**Modulo per la presentazione delle osservazioni per i piani/programmi/progetti sottoposti a procedimenti di valutazione ambientale di competenza statale**

**ID: Codice procedura (ID\_VIP/ID\_MATTM): 12691**

***“Progetto di un impianto eolico denominato "Pitigliano" ubicato nei comuni di Pitigliano (GR) e Sorano (GR) costituito da 20 (venti) aerogeneratori di potenza nominale 7,0 MW per un totale di 140,0 MW con relative opere connesse ed infrastrutture indispensabili”***

**Immagine 1. Vincoli ex art. 136 del CBC dal PIT della Regione Toscana e zona approssimativa dove è progettato l'impianto industriale.**

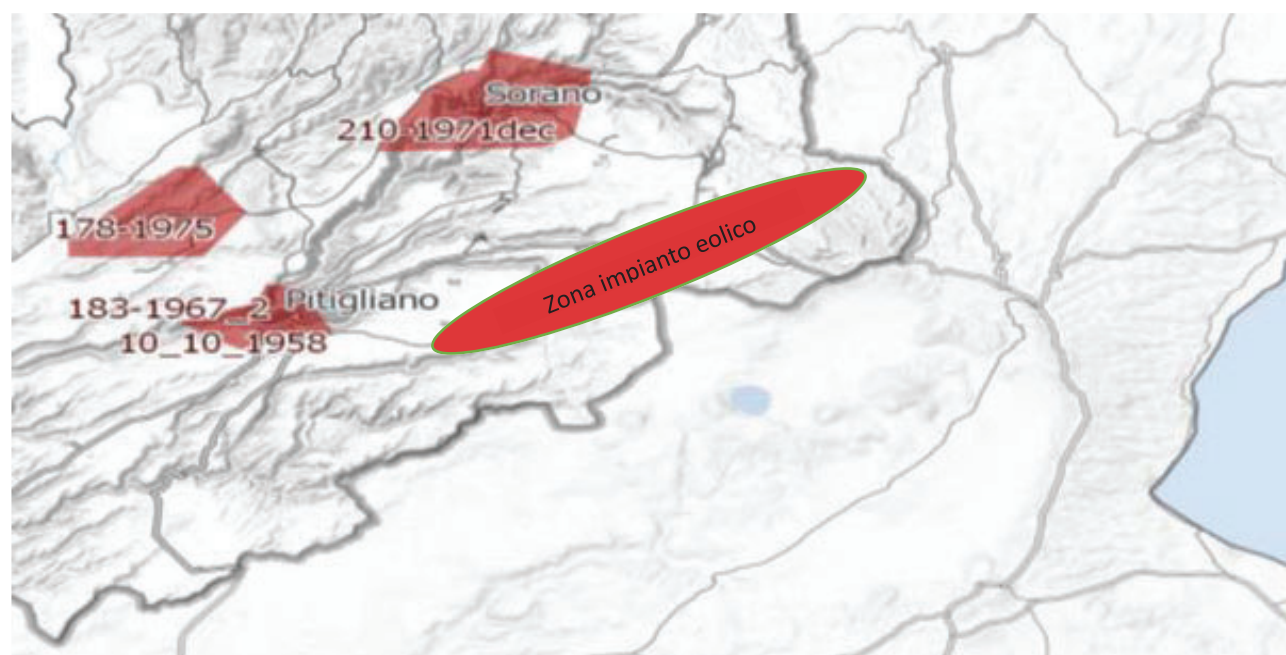
Al contrario si evidenzia che l'impianto eolico industriale citato non solo ricadrebbe con tutti e 20 gli aerogeneratori all'interno delle fasce di rispetto di 3 km dei due vincoli paesaggistici di notevole interesse pubblico esistenti nella Regione Lazio e con una parte di essi nel vincolo paesaggistico del centro abitato di Sorano (GR), quindi in aree non idonee all'installazione di impianti di energia rinnovabile. Addirittura, alcuni aerogeneratori sarebbero ubicati a poche centinaia di metri dai perimetri dei due vincoli paesaggistici laziali ex art 136 del CBC. (Nell'Allegato n. 3 sono riportate le immagini che illustrano in maniera dettagliata quanto affermato).

un'ulteriore incompatibilità con la tutela del Paesaggio.

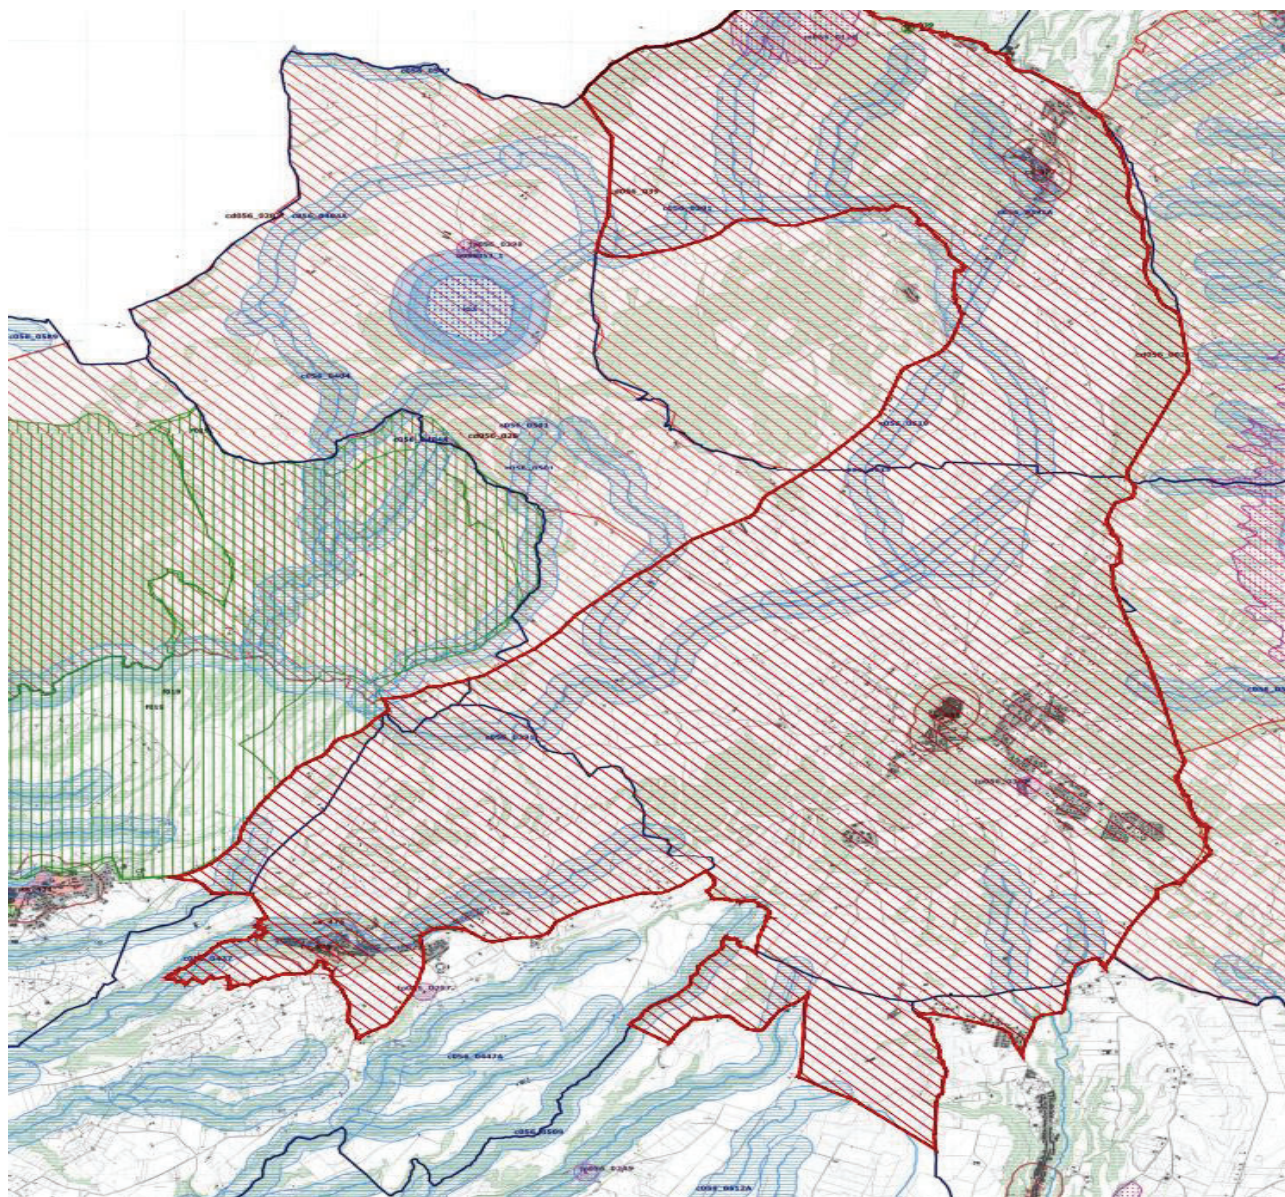
Come è illustrato nell'immagine si ribadisce che l'impianto industriale *Pitigliano*

ricade completamente all'interno delle fasce di rispetto dei due vincoli di notevole interesse pubblico e lambisce quelle di un terzo vincolo e quindi come affermato dal Consiglio di Stato nelle sentenze citate, l'impianto è insediato in area non idonea ai sensi dell'art. 20 comma 8 lettera c quater del D.Lgs. n. 199/2021 e ss.mm.ii al contrario di quanto sostiene la proponente.

**Immagine 3. Cumulo di una parte di impianti eolici, fotovoltaici e geotermici industriali in progettazione ed esistenti intorno all'eolico industriale *Pitigliano*.**

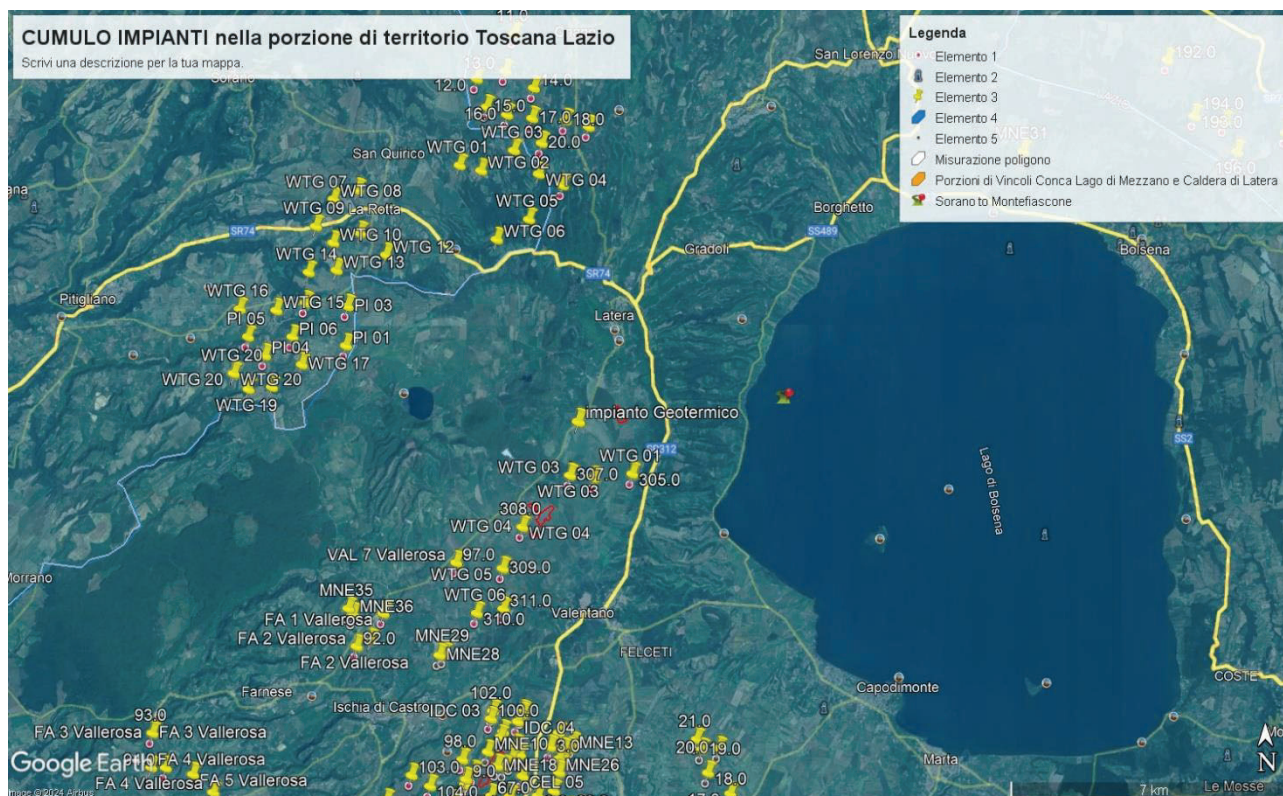
aerogeneratori e 72,6 MW. Ad oggi nei territori di Pitigliano, Sorano e in quello limitrofo potenzialmente potrebbero essere insediati 40 aerogeneratori alti 200 metri e larghi 170. Ma la Proponente si guarda bene dal citare gli altri impianti che creerebbero il cumulo e quindi maggiore impatto. Infatti, sul territorio della *Città del Tufo* (Sorano e Pitigliano) impatterebbero anche l'impianto eolico *Montarzo* di Onano con 13 aerogeneratori dalle dimensioni ricordate, l'altro eolico industriale nel territorio di Valentano con sette aerogeneratori (stesse dimensioni), gli impianti di Farnese con un minieolico di 3 Torri alte 60 metri già installate in località *Poggio del Crognolo* e l'impianto eolico industriale *Vallerosa* (7 aerogeneratori alti 200 metri e larghi 158 metri) in procedura VIA presso la Regione Lazio. Inoltre, altri impianti del minieolico già presenti a Valentano, Cellere e Piansano e due progetti eolici industriali con le stesse dimensioni (200 m x 170 m) nel Comune di Ischia di Castro. La valutazione del cumulo non prende in considerazione neanche gli impianti industriali di fotovoltaico e agrivoltaico in progetto a Farnese, Valentano, Ischia di Castro, Cellere e neppure l'impianto geotermico in procedura VIA al MASE, progettato nella *Caldera di Latera*. Quindi è stata effettuata una valutazione del potenziale impatto cumulativo non veritiera a dispetto di quanto affermato dalla Proponente che sostiene di aver preso in considerazione uno spazio di 10 km intorno al suo impianto per gli impatti che si creerebbero.

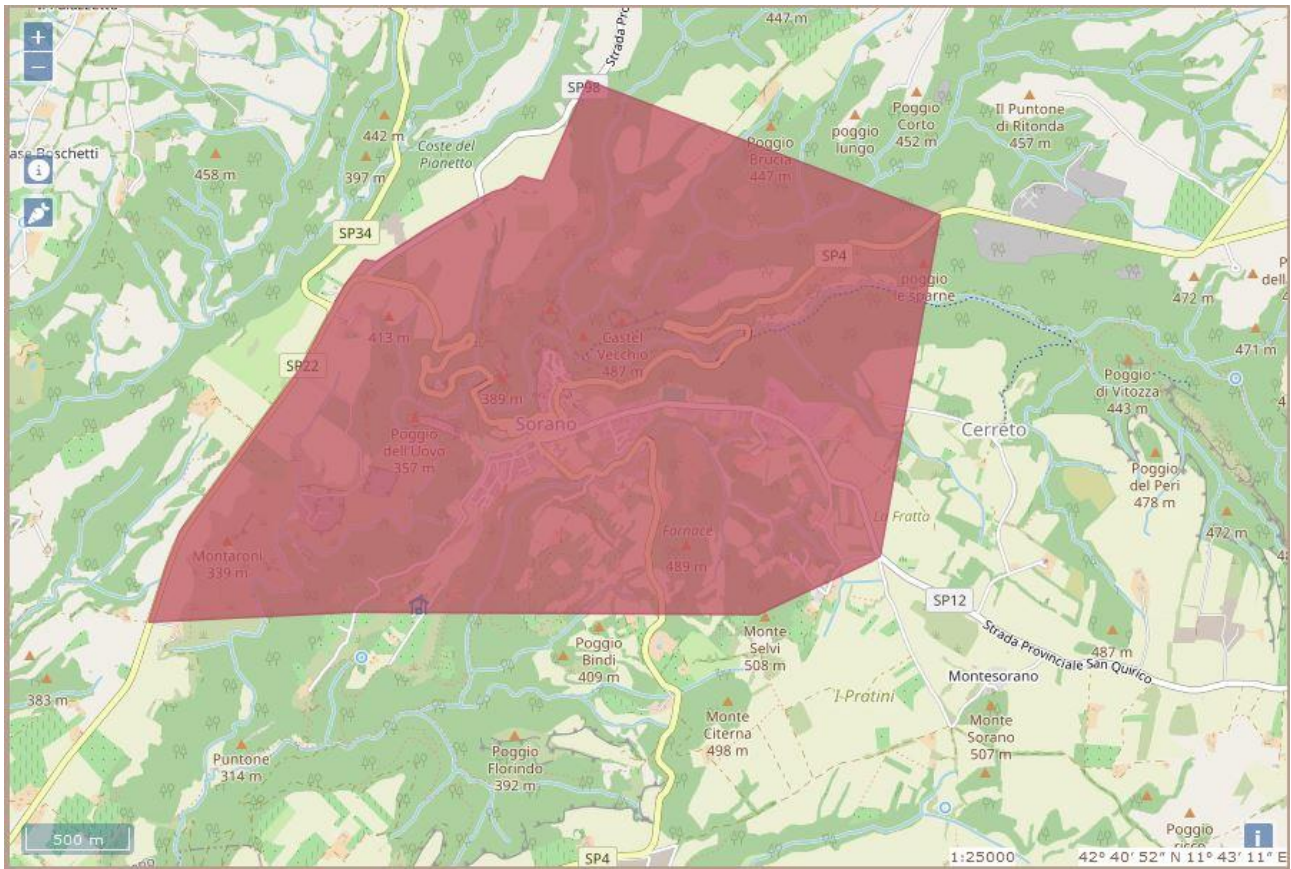
per il Comune di Pitigliano Codice Vincolo **90484** “Zona del Centro Storico di Pitigliano ed area circostante caratterizzata da memorie storiche e da monumenti insigni”, l’unico aerogeneratore interno alla fascia di rispetto di 3Km è il n.WTG.16 ml.2.900,00;

**IMMAGINE n 2.** Mappa eolici elaborata dall'Associazione Amici della Terra. La mappa evidenzia il cumulo degli impianti tra Lazio e Toscana.

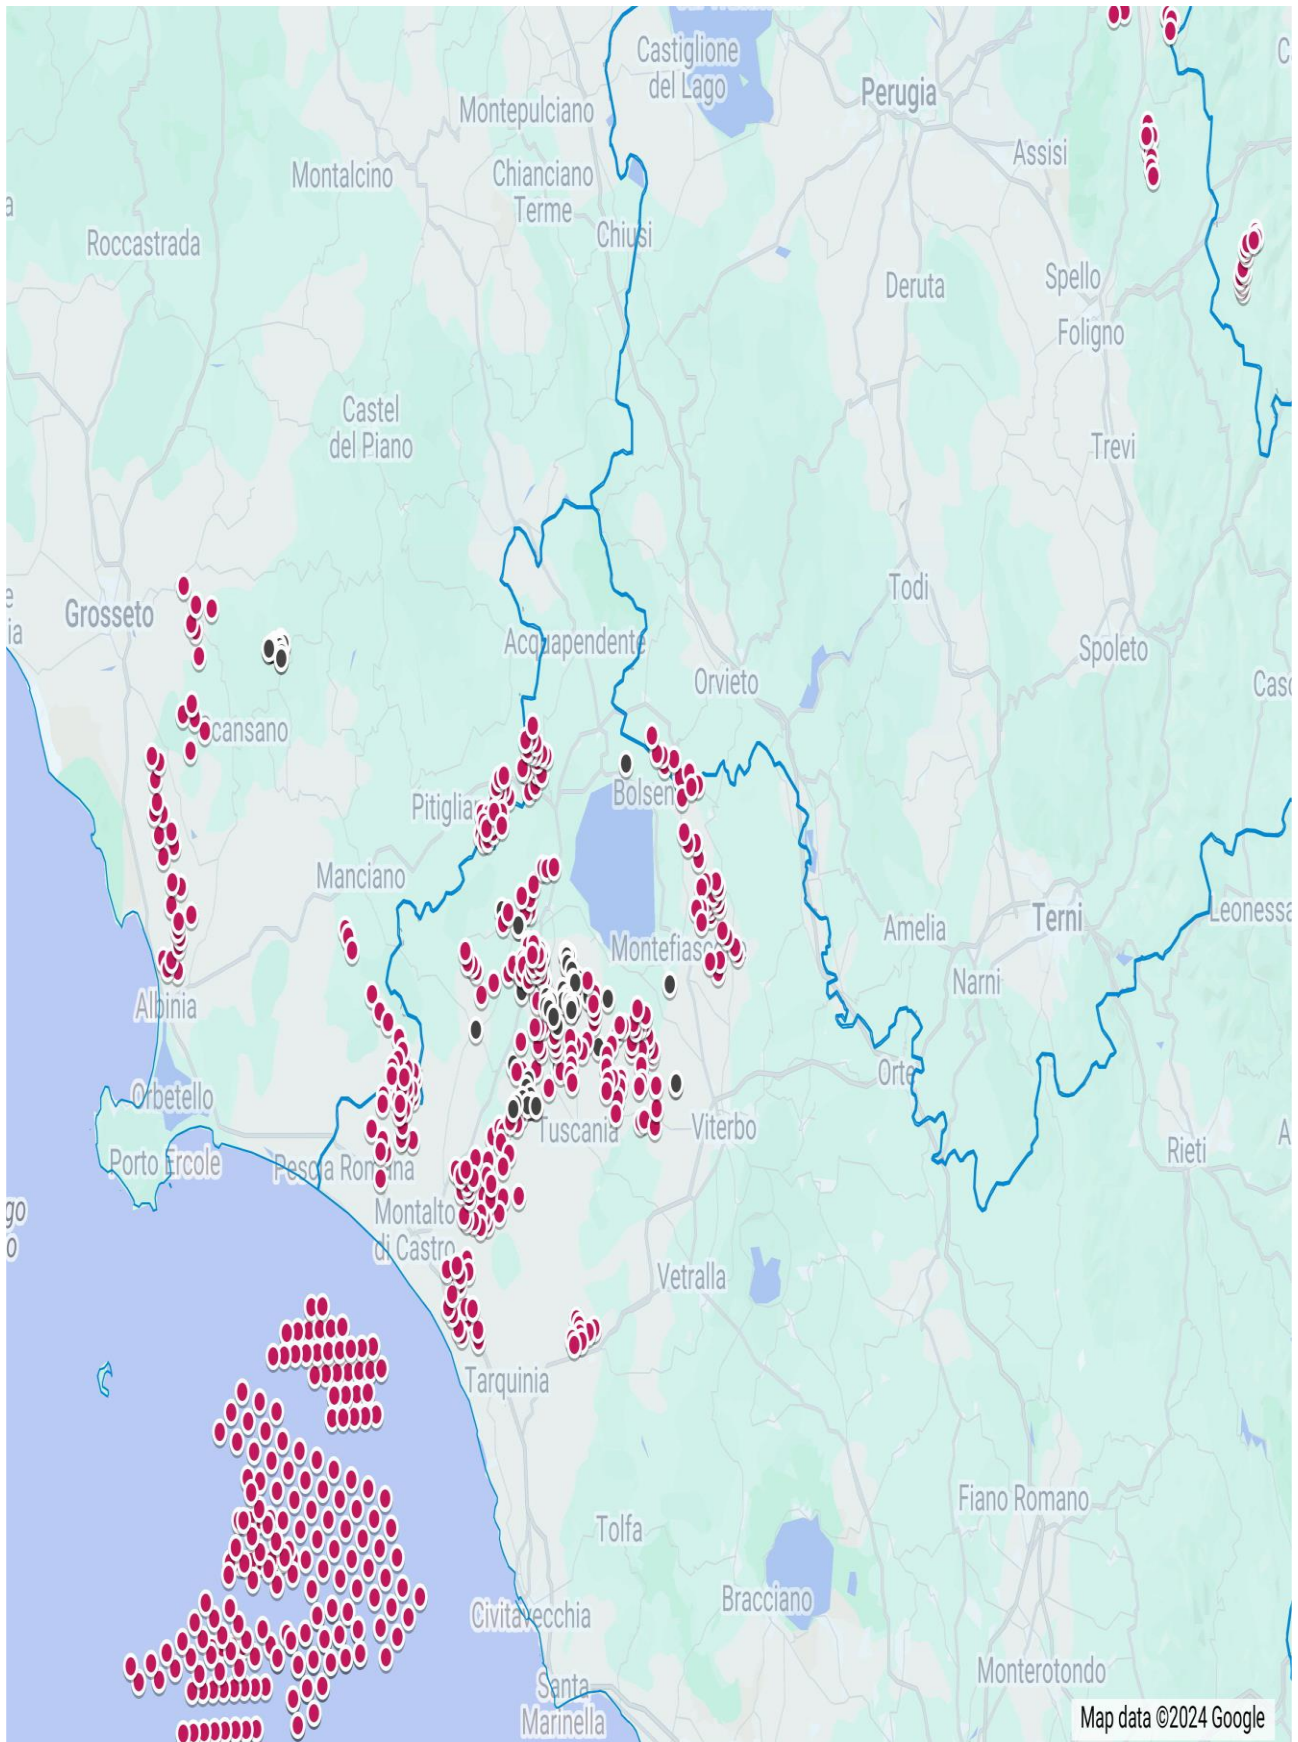
Riguardo al cumulo degli impianti FER, le mappe prodotte dalla proponente riguardano, come già evidenziato, soltanto una parte molto piccola degli impianti FER dell’area intermedia e vasta e in particolare di quelli eolici che contribuiscono a creare un notevole cumulo e la saturazione del territorio tosco laziale. Riguardo al cumulo dei soli impianti eolici si riporta la mappa dell’intervisibilità degli impianti eolici elaborata dall’associazione nazionale *Amici della Terra*.

**IMMAGINE n. 3** Mappa prodotta dalla proponente dove si vede che è stato ignorato il vincolo di notevole interesse pubblico ex art. 136 del CBC dell'Orlo della Caldera di Latera. Nelle sue fasce di rispetto ricadrebbero diversi aerogeneratori.

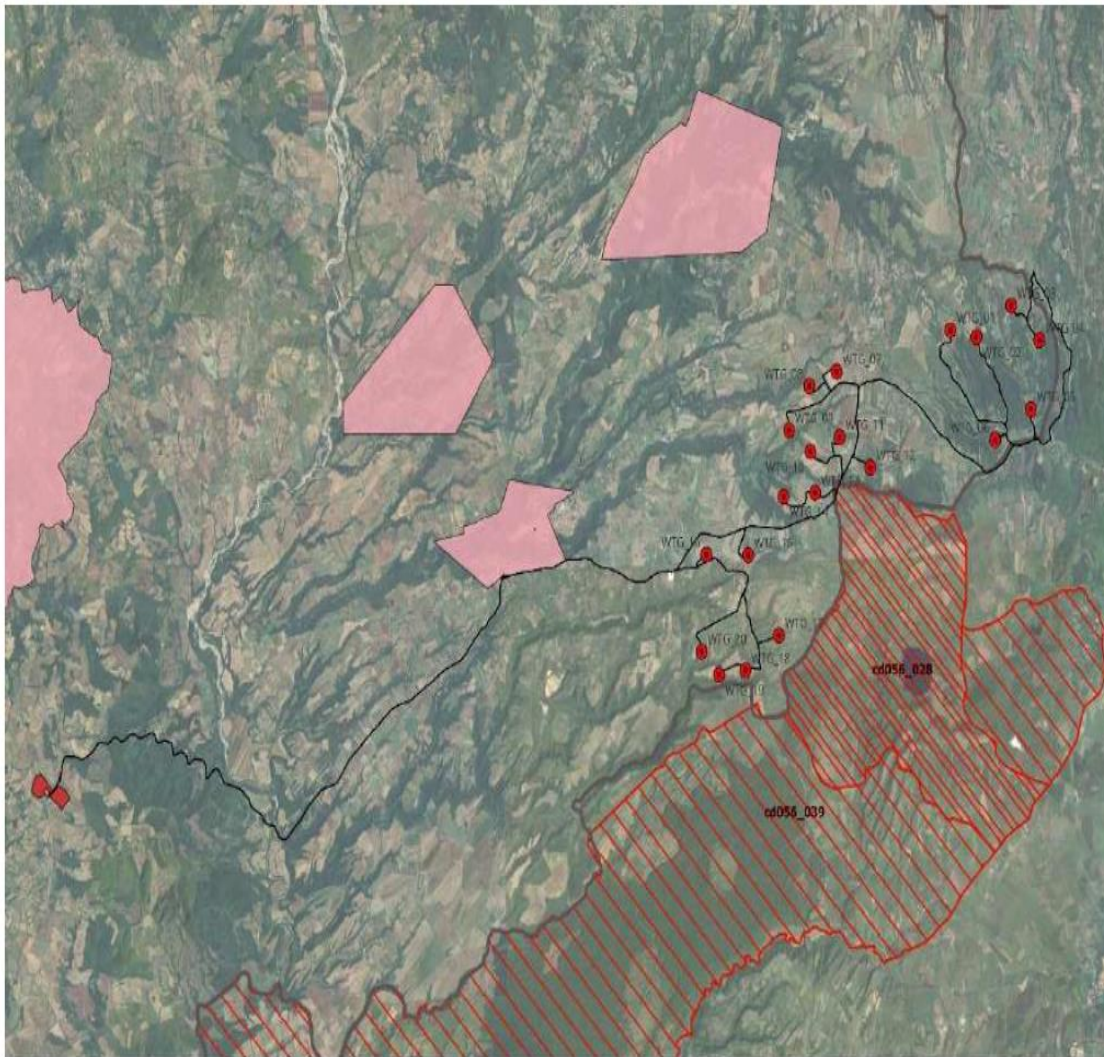
Sulla base di quanto affermato nell'Osservazione n. 1 si ritiene che **l'Istanza di valutazione di impatto ambientale del progetto eolico industriale Pitigliano sia improcedibile** perché lo Studio di Impatto Ambientale e la Relazione Paesaggistica non hanno preso in considerazione il vincolo di notevole interesse pubblico ex art. 136

**IMMAGINE n. 4** Mappa della intervisibilità degli impianti eolici elaborata dall'Associazione nazionale Amici della Terra. La mappa non è aggiornata comunque rende molo bene dell'enorme impatto visivo creato dal cumulo degli impianti.

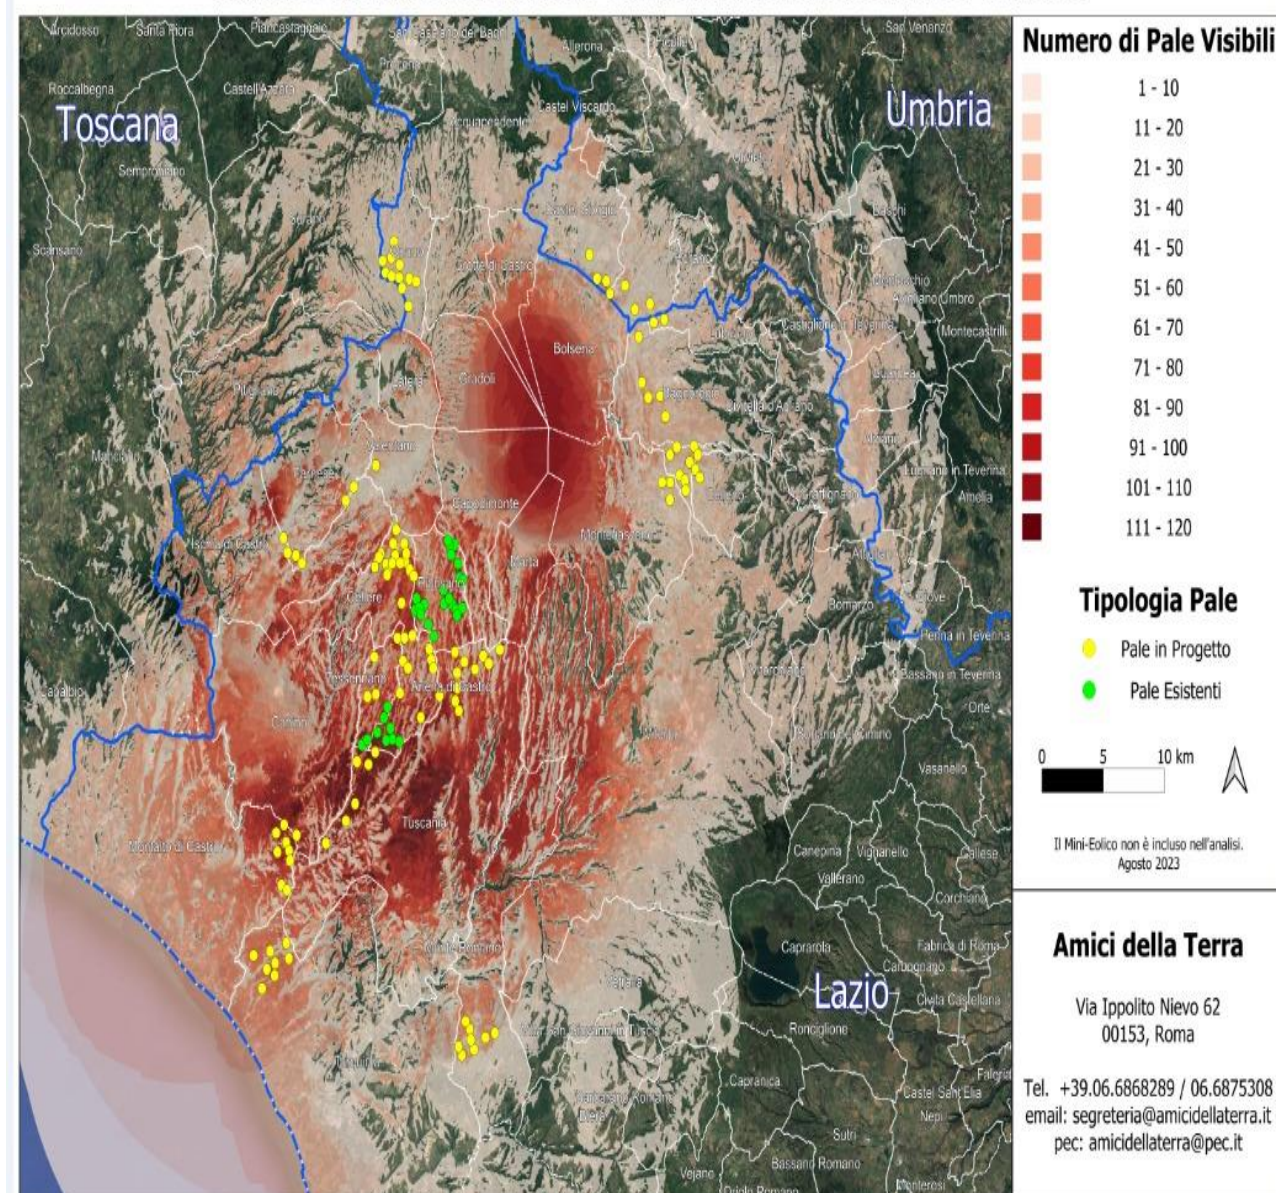
Se agli impianti eolici rappresentati qui sopra, che non comprendono né l'impianto eolico *Pitigliano* né le altre 14 pale del progetto eolico in verifica amministrativa sempre nel territorio di Pitigliano, si aggiungono le migliaia di ettari (7000 finora) di territorio occupato dagli impianti fotovoltaici e agrivoltaici e dalle altre tipologie appare chiaro il numero spropositato degli impianti FER nella Toscana meridionale e nella Tuscia.
